耐震重要度分類の変更取り止めについて

平成30年3月14日
中国電力株式会社

施設の耐震重要度分類変更について

当初申請(平成25年12月)における考え方

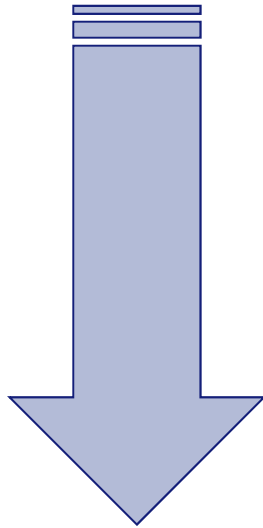
建設時には、保守的に放射性物質を含むほぼすべての施設をBクラスに分類

公衆被ばく低減対策の実施

新規制基準におけるBクラス施設に係る規定

定量的な線量評価に基づき施設の耐震重要度分類を変更

■放射線影響が十分に小さいと評価した廃棄物処理設備の一部については“耐震BクラスからCクラスに変更”することとしていたが、変更を取り止めることとし、今後原子力規制庁へ説明していく。

島根2号炉の新規制基準適合性審査においては、当初申請の施設の耐震重要度分類の変更は取り止める。
